東海第二発電所 原子炉圧力容器に係わる疲労評価結果の誤りについて

1. 概要

原子炉圧力容器（以下、「RPV」という。）の低サイクル疲労評価において、評価に用いている計算ソフト（EVAFAST）のプログラムに一部誤りがあり、同様の計算ソフトを用いて評価を実施した当社東海第二発電所の劣化状況評価書（補足説明資料含む）及び工事計画認可申請書添付書類の一部に誤りがあるとの報告を委託先である日立GEニュークリア・エナジー株式会社（以下、「日立GE」という。）より受けた。

図1 停止事象の事象分割イメージ

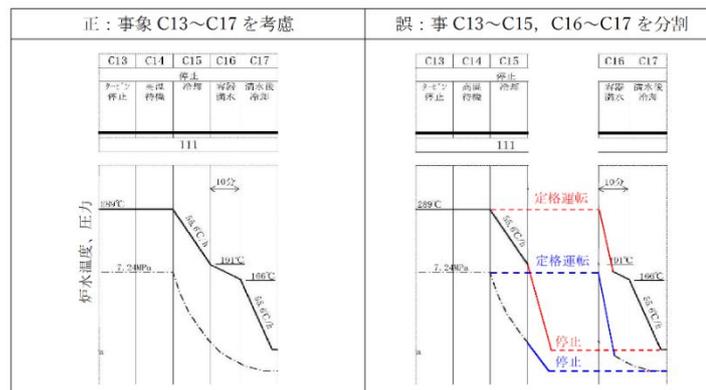
疲労評価において、熱サイクルの各事象における一次+二次+ピーク応力を計算する際に、本来連続するものとして定義すべき事象（C13～C17）がC13～C15とC16～C17で分割して定義されたため、C13～C17までを連続的な停止事象として評価する際にプログラムの分割を正しく認識していない場合、C15で停止した後、C16において定格運転から再開されることで、定格運転から停止に至る経路が2回繰り返されることとなっていた。

疲労評価における疲労組み合わせの機能において、プログラム上で C13～C17 までとしている停止事象に対して、東海第二（給水ノズル）を除く国内プラントでは停止事象を C13 から C15 に割り当てていた。C16, C17 に海外案件の停止事象の評価を割り当てるためプログラムを変更し、停止事象を C13～C15 と C16～C17 に分割して定義したが、C13～C17 までを連続的な停止事象として評価する場合に、評価者がプログラムの分割を正しく認識できていなかった。

図 2 特定の事象の誤った回数設定イメージ

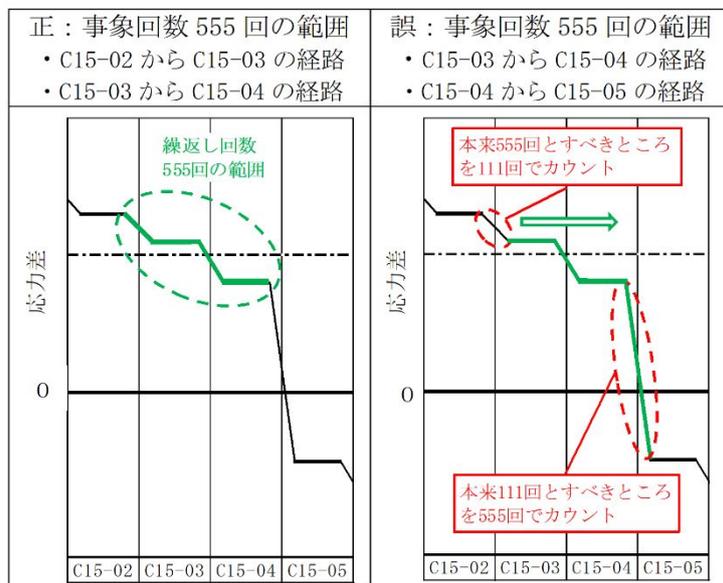
停止事象（C13～C17）のうち、C15 において 1 回の停止事象につき 5 回発生する停止時注水事象を考慮*する際、注水事象の回数を、停止事象の回数 111 回の 5 倍である 555 回と設定する範囲がある。これを設定するプログラムの一部が欠落していたことで、本来 555 回と設定すべき範囲にずれが生じた。

プログラム改訂時に従来の計算ソフト（EVAST）が持つ疲労組み合わせの際に注水事象回数を5倍（111回×5=555回）とする機能を追加する際に元のプログラムの当該部分にあたる箇所を誤って削除（プログラムの一部が欠落）した。

このため、注水事象回数を5回（5倍）と設定する範囲にずれが生じた。

図3 起動事象回数の過大評価イメージ

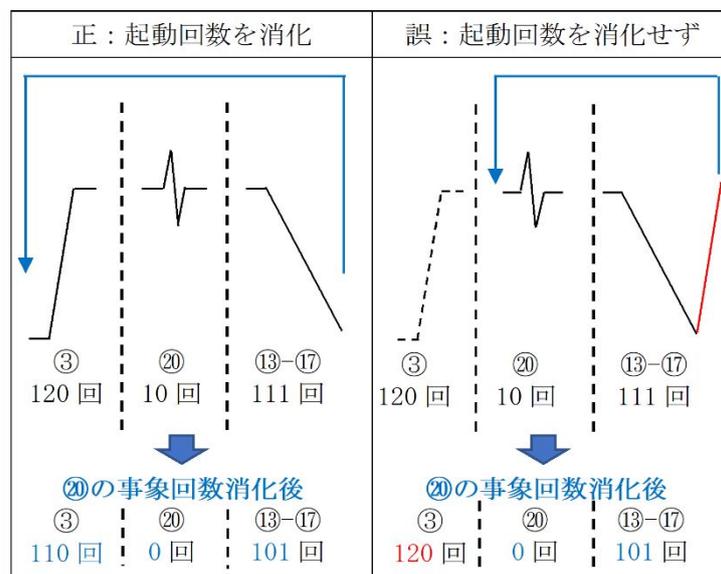
起動停止が関係する組み合わせのピーク応力差の回数設定において、停止事象後に定格運転に戻るよう設定されていたことから、応力差が大きくなる経路が過大にカウントされることとなっていた。

プログラム改訂作業時に起動停止が関係する組み合わせのピーク応力差の回数設定において、「回数=0」とすべきところを「回数=対象経路の回数」と誤って設定した。

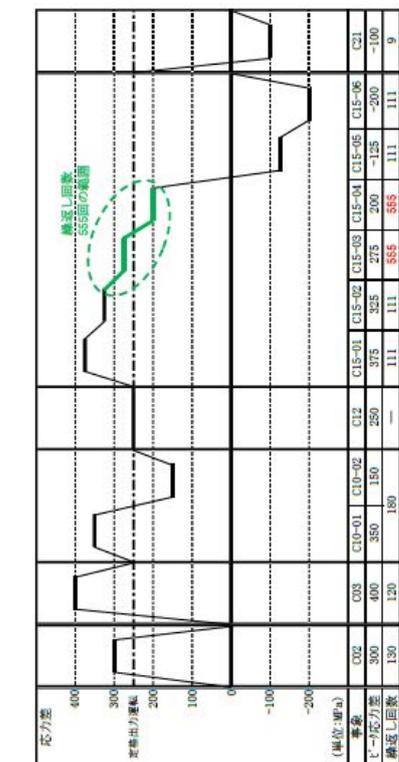
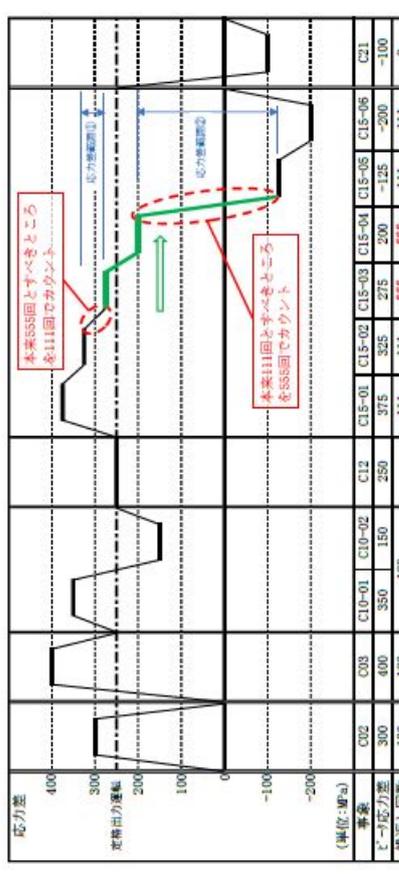
<p>b. 停止事象のうち、特定の事象の誤った回数設定（ケース1） 停止事象のうち、1回の停止事象に対して5回の原子炉注水を想定するケースにおいて、注水回数は停止事象(111回)の5倍(555回)とすべきであるが、ここで5倍する注水事象の範囲を誤っていた。</p>	<p style="text-align: center;">【正しい計算ケース】</p>  <p style="text-align: center;">図(b)1-1 応力差の変動と繰返し回数</p>	<p>影 響</p> <ul style="list-style-type: none"> 注水事象前後の経路の長さ(ピーク応力差)によって、本誤りによる疲れ累積係数が過大に評価される場合と、過小に評価される場合があり、本ケースでは過大な値に評価される傾向にある。 なお、ABWRの場合は、注水回数を停止事象(111回)の5倍にする考慮はないため、本誤りの影響はない。
	<p style="text-align: center;">【誤りの計算ケース】</p>  <p style="text-align: center;">図(b)1-2 応力差の変動と繰返し回数</p>

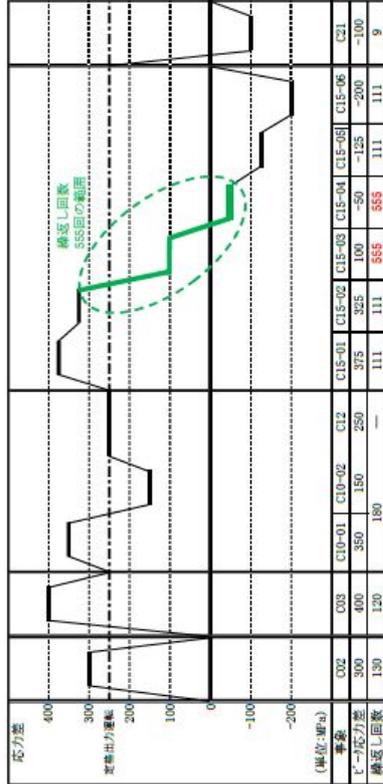
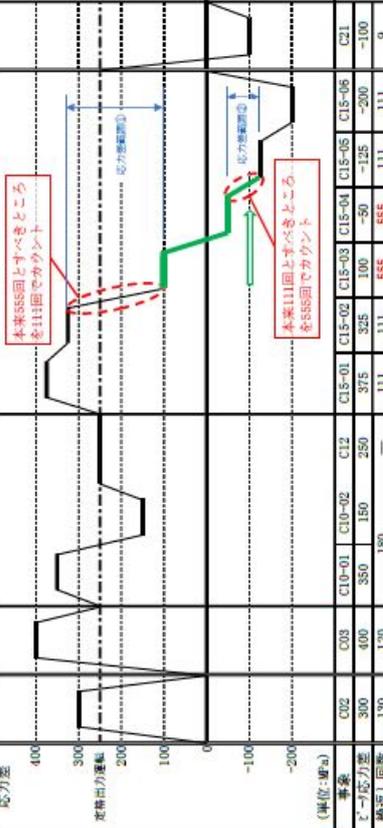
<p>b. 停止事象のうち、特定の事象の誤った回数設定（ケース2）</p> <p>停止事象のうち、1回の停止事象に対して5回の原子炉注水を想定するケースにおいて、注水回数は停止事象(111回)の5倍(555回)とすべきであるが、ここで5倍する注水事象の範囲を誤っていた。</p>	<div style="display: flex; justify-content: space-around;"> <div style="width: 45%;"> <p style="text-align: center;">【正しい計算ケース】</p>  <p style="text-align: center;">図(b)2-1 応力差の変動と繰返し回数</p> </div> <div style="width: 45%;"> <p style="text-align: center;">【誤りの計算ケース】</p>  <p style="text-align: center;">図(b)2-2 応力差の変動と繰返し回数</p> </div> </div>

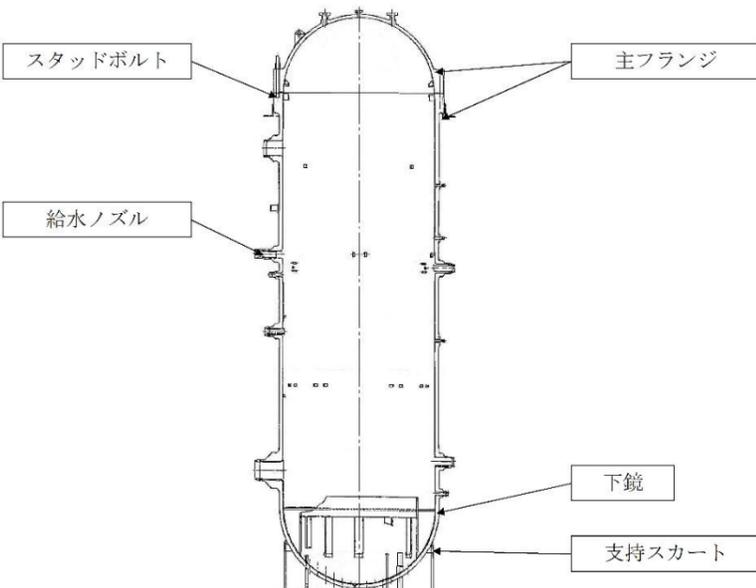
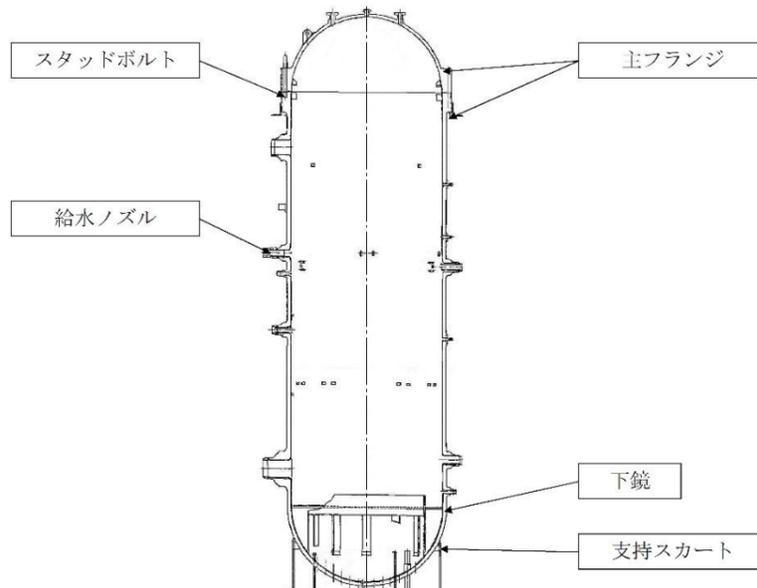
修正前	修正後	備考																																																												
<div style="text-align: center;">  <p>図 2.3-5 原子炉圧力容器 評価対象部位</p> <p>表 2.3-5 原子炉圧力容器の疲労評価結果</p> <table border="1" data-bbox="305 1150 1178 1556"> <thead> <tr> <th rowspan="3">評価部位</th> <th colspan="3">運転実績回数に基づく疲労解析（許容値：1以下）</th> </tr> <tr> <th colspan="2">設計建設規格の疲労曲線による評価</th> <th>発電用原子力設備規格環境疲労評価手法による評価（環境を考慮）</th> </tr> <tr> <th>現時点 (2016年11月時点)</th> <th>運転開始後 60年時点</th> <th>運転開始後 60年時点</th> </tr> </thead> <tbody> <tr> <td>主フランジ</td> <td>0.0103</td> <td>0.0177</td> <td>—</td> </tr> <tr> <td>スタッドボルト</td> <td>0.0689</td> <td>0.2526</td> <td>—</td> </tr> <tr> <td>給水ノズル</td> <td>0.0735</td> <td>0.1270</td> <td>0.6146</td> </tr> <tr> <td>下鏡</td> <td>0.0234</td> <td>0.0416</td> <td>0.4475</td> </tr> <tr> <td>支持スカート</td> <td>0.3297</td> <td>0.5691</td> <td>—</td> </tr> </tbody> </table> <p style="text-align: center;">— 1-26 —</p> </div>	評価部位	運転実績回数に基づく疲労解析（許容値：1以下）			設計建設規格の疲労曲線による評価		発電用原子力設備規格環境疲労評価手法による評価（環境を考慮）	現時点 (2016年11月時点)	運転開始後 60年時点	運転開始後 60年時点	主フランジ	0.0103	0.0177	—	スタッドボルト	0.0689	0.2526	—	給水ノズル	0.0735	0.1270	0.6146	下鏡	0.0234	0.0416	0.4475	支持スカート	0.3297	0.5691	—	<div style="text-align: center;">  <p>図 2.3-5 原子炉圧力容器 評価対象部位</p> <p>表 2.3-5 原子炉圧力容器の疲労評価結果</p> <table border="1" data-bbox="1522 1150 2395 1556"> <thead> <tr> <th rowspan="3">評価部位</th> <th colspan="3">運転実績回数に基づく疲労解析（許容値：1以下）</th> </tr> <tr> <th colspan="2">設計建設規格の疲労曲線による評価</th> <th>発電用原子力設備規格環境疲労評価手法による評価（環境を考慮）</th> </tr> <tr> <th>現時点 (2016年11月時点)</th> <th>運転開始後 60年時点</th> <th>運転開始後 60年時点</th> </tr> </thead> <tbody> <tr> <td>主フランジ</td> <td>0.0103</td> <td>0.0177</td> <td>—</td> </tr> <tr> <td>スタッドボルト</td> <td>0.0689</td> <td>0.2526</td> <td>—</td> </tr> <tr> <td>給水ノズル</td> <td>0.0601</td> <td>0.1039</td> <td>0.5328</td> </tr> <tr> <td>下鏡</td> <td>0.0234</td> <td>0.0416</td> <td>0.4475</td> </tr> <tr> <td>支持スカート</td> <td>0.3297</td> <td>0.5691</td> <td>—</td> </tr> </tbody> </table> <p style="text-align: center;">— 1-26 —</p> </div>	評価部位	運転実績回数に基づく疲労解析（許容値：1以下）			設計建設規格の疲労曲線による評価		発電用原子力設備規格環境疲労評価手法による評価（環境を考慮）	現時点 (2016年11月時点)	運転開始後 60年時点	運転開始後 60年時点	主フランジ	0.0103	0.0177	—	スタッドボルト	0.0689	0.2526	—	給水ノズル	0.0601	0.1039	0.5328	下鏡	0.0234	0.0416	0.4475	支持スカート	0.3297	0.5691	—	<p>計算ソフトのプログラムミスに伴う再計算による修正。</p>
